DECRETO N. 97 DEL 16/11/2018

Ex discarica 2B sita in località Casetta nel Comune di Sommacampagna (VR). “Stima dei cedimenti del corpo rifiuti finalizzata alla realizzazione della copertura definitiva”.

Parere n. 43 del 03/10/2018

Figura 1 - Suddivisione in lotti della discarica.

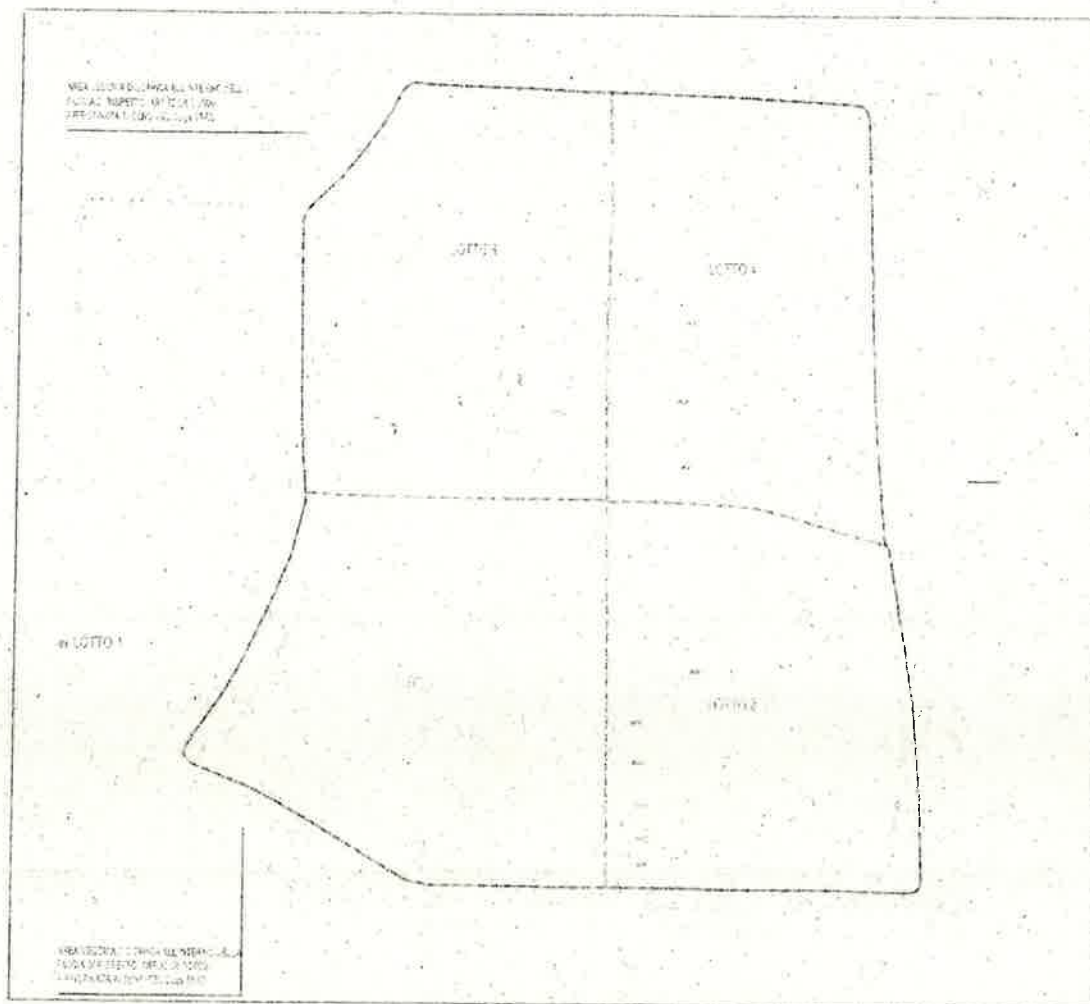
Nella seguente figura, tratta dalla Tavola 03 - "Planimetria del tetto rifiuti da assestare (di variante)", è rappresentata la suddivisione in lotti.

- 2) Non dovranno essere in alcun caso superate le quote di massima baulatura dei rifiuti riportate nella Tavola 3 - *Planimetria del tetto rifiuti da assestare (di variante)* allegata al progetto presentato.
